Meie 22.06.2026 nr 7.1-2/26/9776-2

**Ehitusteatis nr 2611201/12866 ja elektripaigaldiste
projekti nr KPL2508K3 kooskõlastusest keeldumine
riigiteede tee piirides ja tee kaitsevööndis Järva vallas
Järvamaal ja Põltsamaa vallas Jõgevamaal**

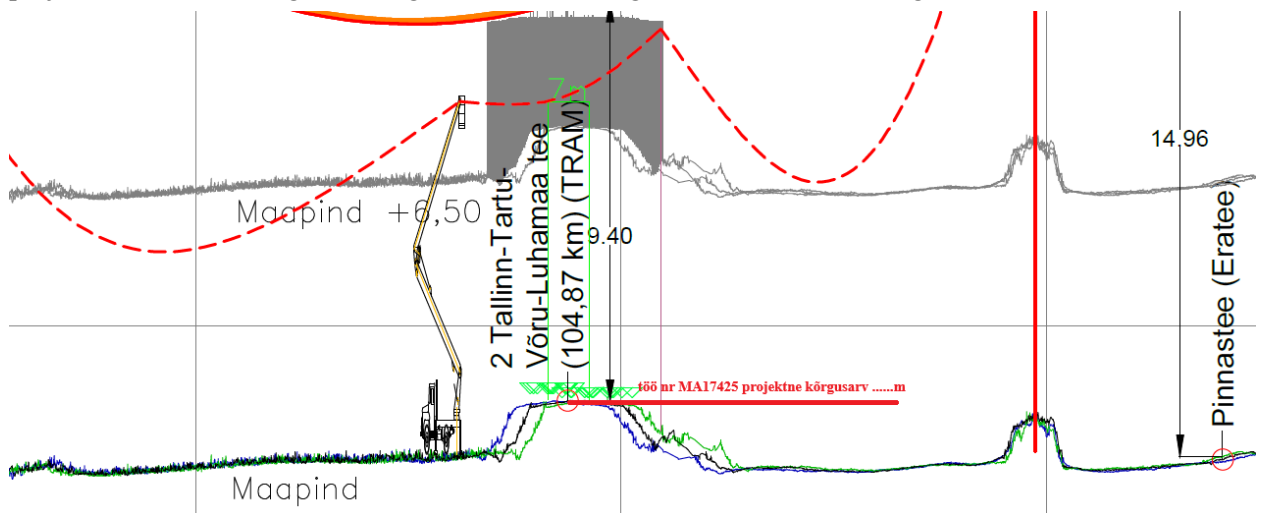
- 1.1. Seletuskirjas palume anda konkreetne kinnitus (selgitus), et õhuliinide ristumistel TRAMi teehituse projektidega on õhuliinide projektsetel kõrgustel arvestatud TRAM projektides (verikaalplaneering ja pikiprofiil) näidatud projektsete kõrgusarvudega;

- 1.2. Seletuskirjas palume käsitleda (mastid M30 – M31) TRAM projektis töö nr 20200042 (PK 1115+80 – PK 1121+60) kavandatud ökoduki ja nõudeid, mille oleme Enersense AS esindajatele oma kirjas 07.01.26 nr 7.1-2/26/7036-5 esitanud. Palume projektis kajastada kui suur on õhuliini kõrgus täna olemasolevast maapinnast selles asukohas, kuhu on kavandatud ökodukt. Seda kõrgust projektist ei tuvastanud ning vastavalt ulukiekssperdi suunistele on oluline, et sama kõrgus oleks tagatud ka selles kohas kus liin tulevikus ökodukti ületab.

- 1.3. Lõigus, kus õhuliin ristub perspektiivse Imavere ökoduktiga, tuleb arvestada ulukiekssperdi seisukohaga, mille kohaselt peab õhuliinide kõrgus maapinnast vahetult liini all olema vähemalt sama suur, kui sellel liinil praegu seal samas maastikus. Lisaks tuleb õhuliinid ökodukti mulde ulatuses märgistada lindudele hästi nähtavate märgistega.

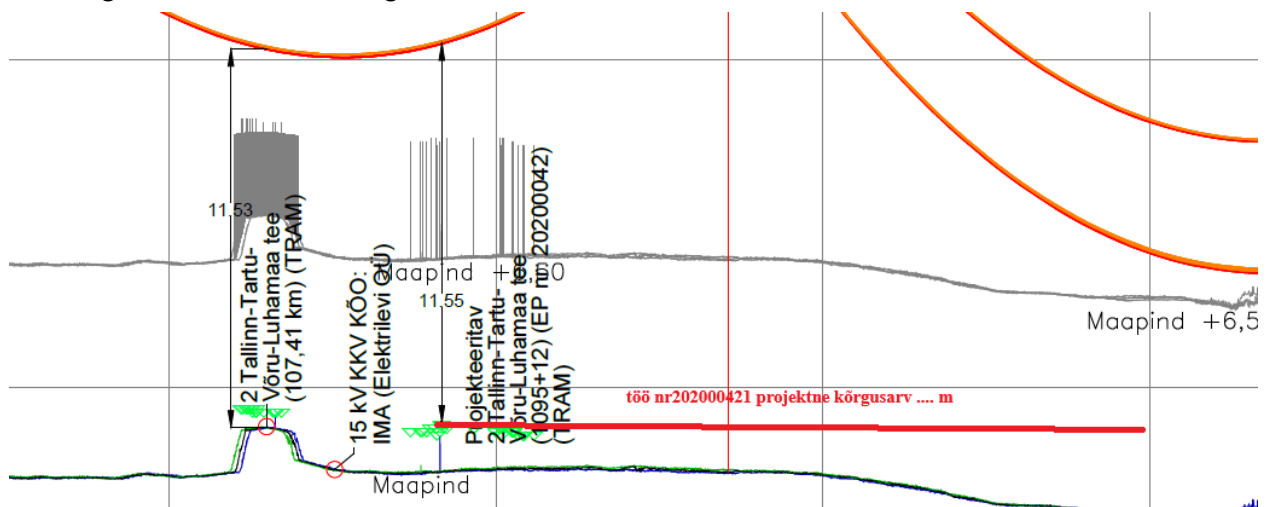
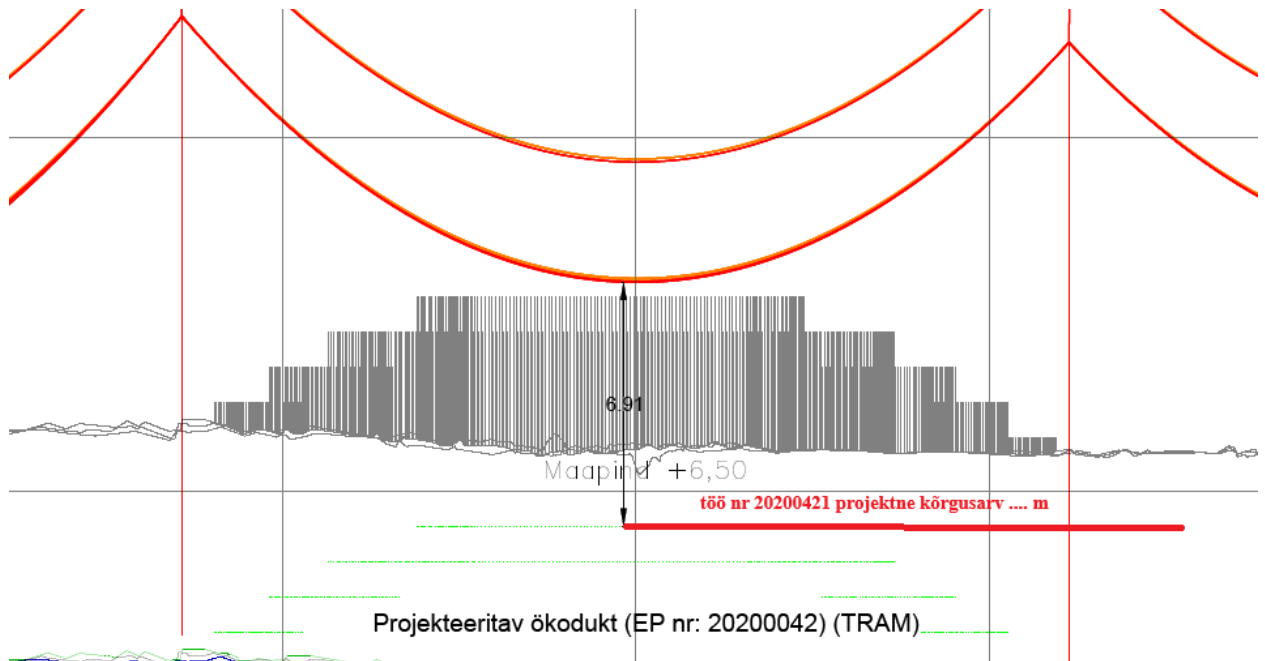
3.1. Kõikidele õhuliini pikiprofiili joonistele kus õhuliin ristub TRAMi projektis ettenähtud teelõiguga (sh ökodukt) palume lisada viide TRAM projektis olevale projektsele vertikaalkõrgusele ning vahemik õhuliiniga tuleb anda sellest kõrgusarvust;

- 3.2. Asendiplaani joonistel ei tuvastanud TRAM projektis kavandatud (projekteeritud) ökodukti – palume lisada;
- 3.3. Ristumine riigitee nr 51 km 42,51 mastid M73 – M74 – siin masti M M73 kõrgus antud $h=23,200\text{m}$, kuid kaugus riigitee asfaltkatte servast näidatud 22m – palume mast eemale nihutada ja masti kaugus riigitee tee katest viia vastavusse kehtivate normidega;
- Järelevalvet „Ehitusseadustiku“ ja „Liiklusseaduse“ täitmise üle riigitee ja selle kaitsevööndi ulatuses teostab Transpordiamet põhimääruse alusel ning nimetatud õigusaktidega kehtestatud korras.
